1. Avis de l'Autorité Environnementale.

7. Propositions de modification du tracé.

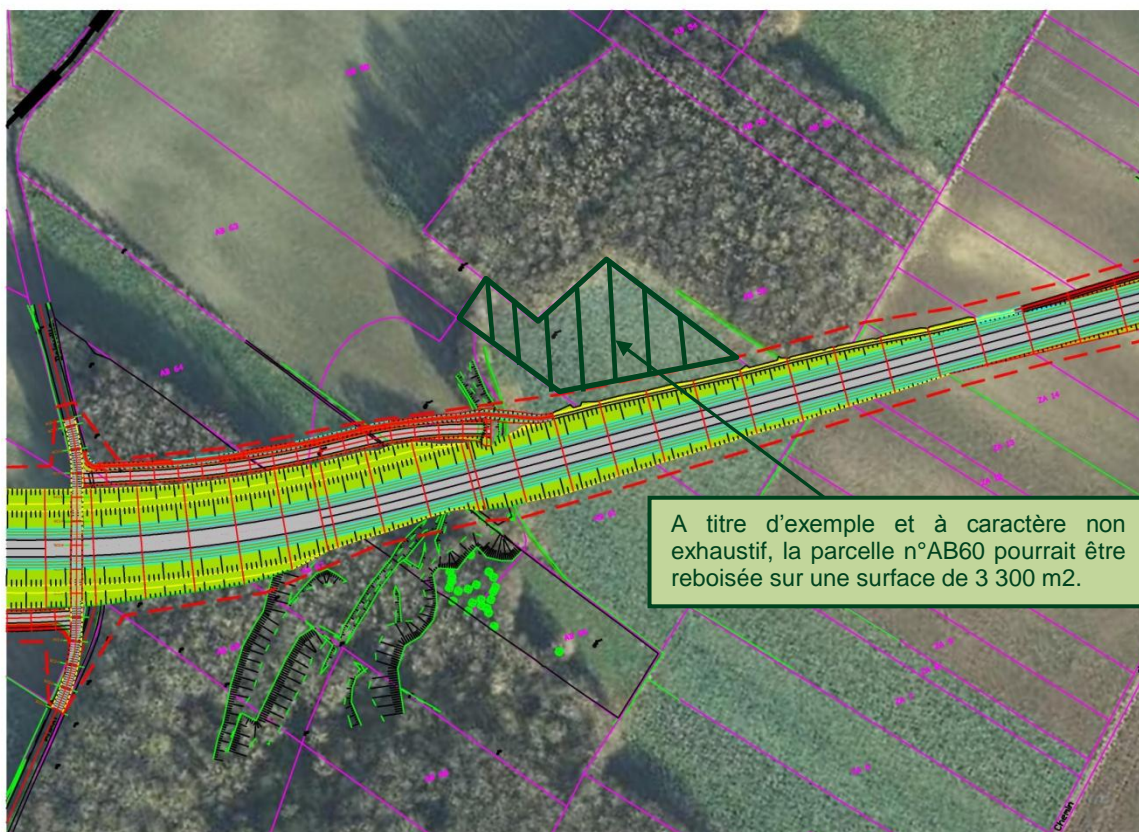
Un propriétaire propose de modifier le tracé afin d'impacter le moins possible cet espace boisé, et signale l'éventuelle présence de vestiges de la guerre 1914-1918.

Le sujet de la compensation intervient également, avec différentes demandes (compensation du bois de Wailly affectée le long du tracé, compensation aux abords de l'actuelle emprise boisée)

Celui-ci, d'une part, ne sera amputé que de 0.8ha, compensés à plus de 3 ha, dont une partie pourrait être proposée dans la continuité du bois existant, selon le plan ci-après :

D'autre part, une continuité sera assurée par la mise en place d'un ouvrage de rétablissement de la voie communale Dainville-Wailly. Ainsi, l'impact sur l'utilité de ce bois sera compensé par ces mesures de reboisement et de rétablissement.

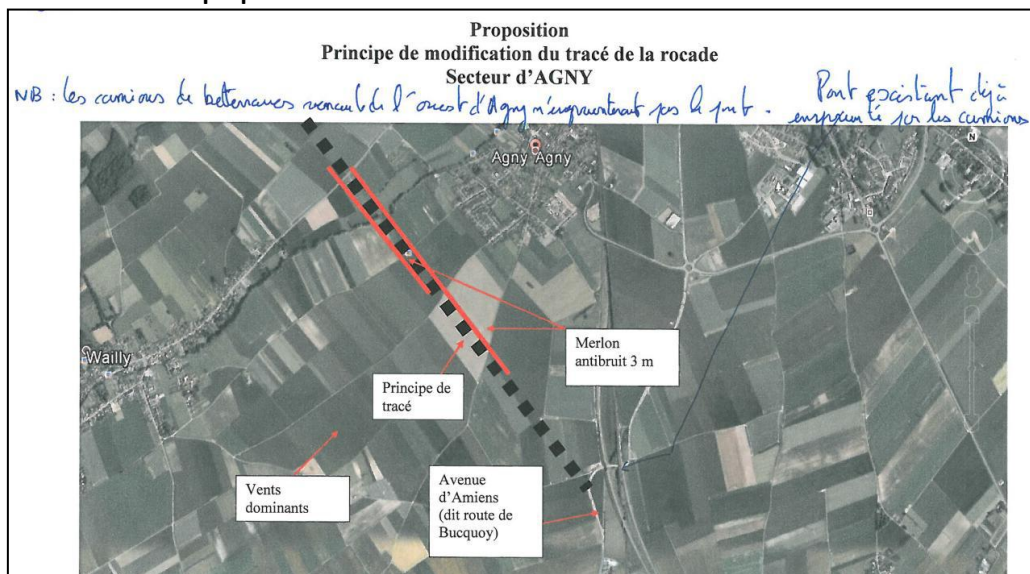
Le tracé présenté au dossier a provoqué une protestation de la part des riverains des Hauts d'Aigny.

Ces propositions concernent la partie située entre le rond point de la D3 et l'aboutissement de la rocade à RD 60

Comme évoqué précédemment, suite aux remarques et observations issues des registres de l'enquête publique ainsi que des inquiétudes formulées, le Département a décidé d'éloigner le tracé des habitations dans le secteur d'Aigny (selon plans joints). A partir des suggestions et propositions des riverains, ce tracé permet désormais de s'écarter des habitations d'environ 150 mètres des « Hauts d'Aigny », 145 mètres par rapport aux habitations de la rue des Genêts et 156 mètres par rapport aux habitations de la rue des Roses.

Cette modification de tracé concerne bien la partie située entre la RD3 et l'ouvrage existant franchissant la voie ferrée.

Dans le cadre de ce nouveau tracé, le Département a décidé de renforcer les dispositifs antibruit prévus initialement avec l'intégration d'un écran de 2.50 mètres de hauteur complété par un merlon de hauteur 2.50 mètres minimum, les merlons antibruit seront prolongés jusque la voyette du Milliez. L'intégration paysagère de ces protections phoniques sera travaillée en partenariat avec la commune et les riverains concernés. Ces protections seront prolongées le long de la RD60 actuelle afin de tenir compte d'un lotissement en cours d'aménagement.

Observation 100.

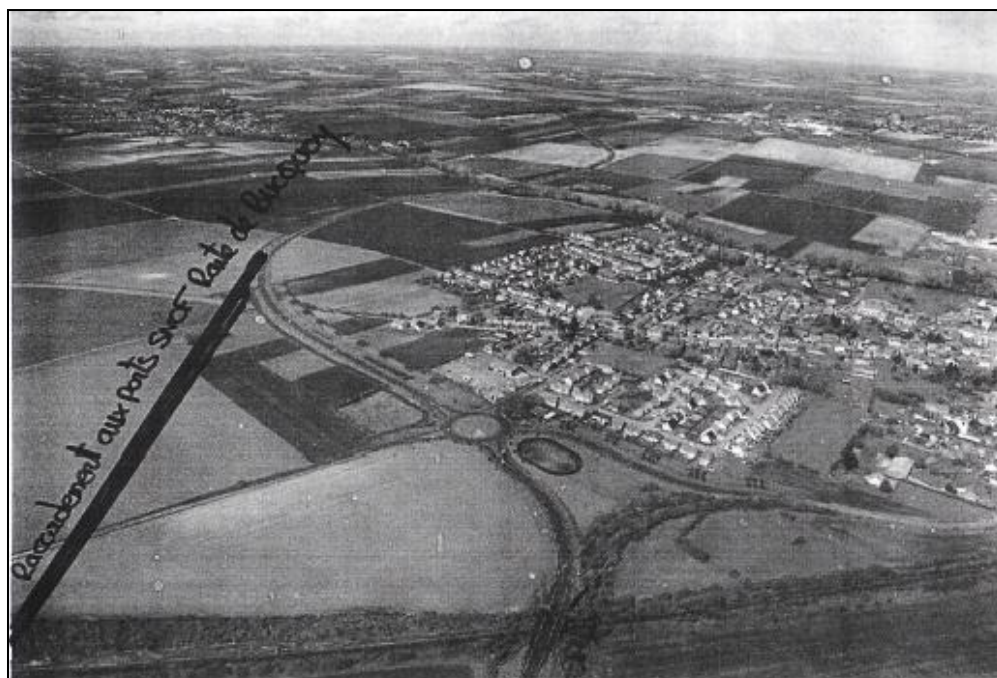
Idem que pour l'observation n°74 :

Cette solution n'est pas envisageable car le pont SNCF au niveau de la RD919 n'a pas le gabarit suffisant (4,06m actuellement alors qu'il faut 4,85m pour ce type d'infrastructure routière). Une reconstruction de cet ouvrage augmenterait très fortement le coût du projet, avec des contraintes fortes en termes de procédures, de plannings imposés par SNCF réseaux. De plus, le tracé s'éloigne fortement de la zone agglomérée et serait beaucoup moins attractif. Enfin, plus à l'Est, le tracé de la RD60 en tant que Rodeau est satisfaisant dans la mesure où il ne traverse pas de zones urbanisées moyennant quelques réflexions en matière de sécurité routière à Tilloy-les-Mofflaines. Le projet de très grand contournement Sud-Est n'est pas à l'étude par les services du Département.

Observation 200

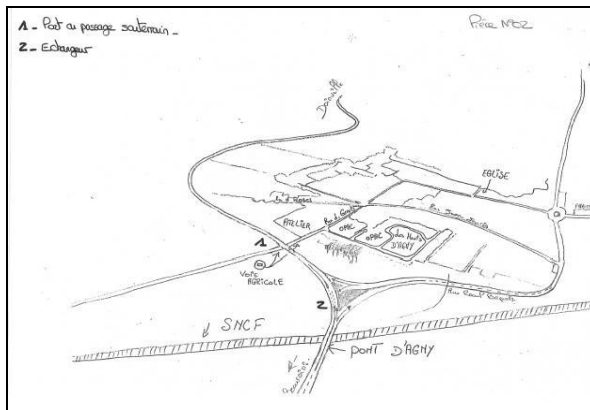
Idem que pour l'observation n°74 :

Cette solution n'est pas envisageable car le pont SNCF au niveau de la RD919 n'a pas le gabarit suffisant (4,06m actuellement alors qu'il faut 4,85m pour ce type d'infrastructure routière). Une reconstruction de cet ouvrage augmenterait très fortement le coût du projet.

Observation 263

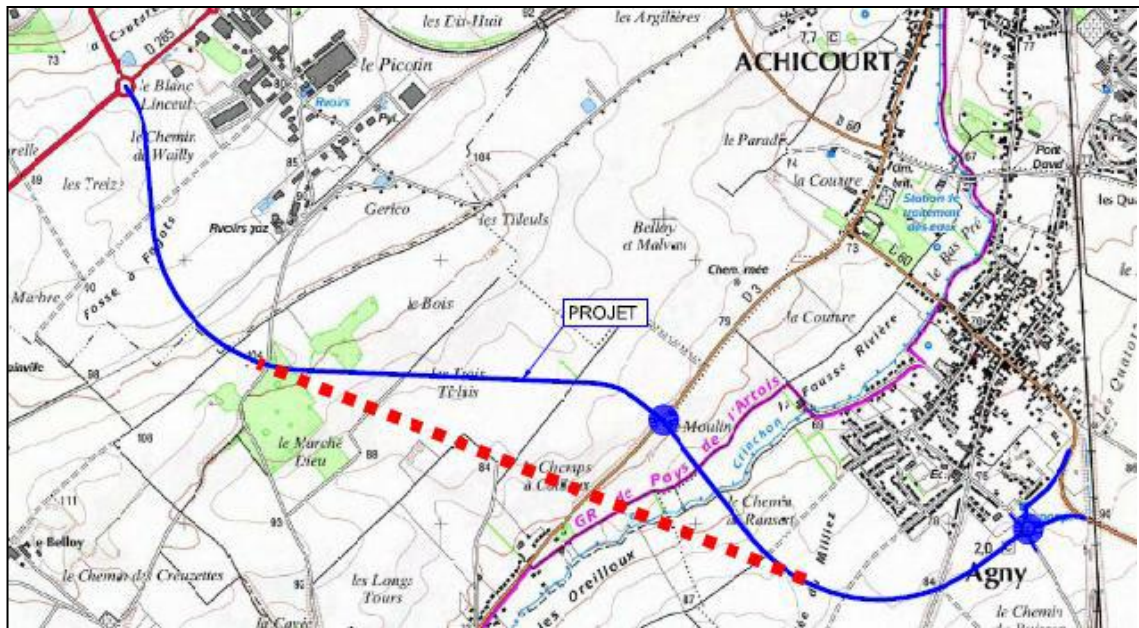
La proposition d'un aménagement de carrefour proche de l'ouvrage d'art franchissant la voie ferrée permet l'éloignement du tracé et constitue une idée à retenir. Cependant, cette proposition présente les inconvénients suivants :

- elle ne respecte pas les conditions de sécurité (visibilité),
- elle va engendrer le danger d'un « STOP » dans une courbe et des difficultés d'insertion,
- elle présente un cheminement « compliqué » et peu lisible en direction de Beaurains, avec un demi-tour au niveau du giratoire.

Le tracé modifié proposé au niveau des « Hauts d'Agny » se rapproche fortement de ces propositions, en sécurisant le carrefour proposé à la sortie du pont SNCF, avec sa transformation en carrefour giratoire, celui-ci permet également tous les mouvements et évite la réalisation d'un carrefour rue des Genêts qui peut être mise en impasse.
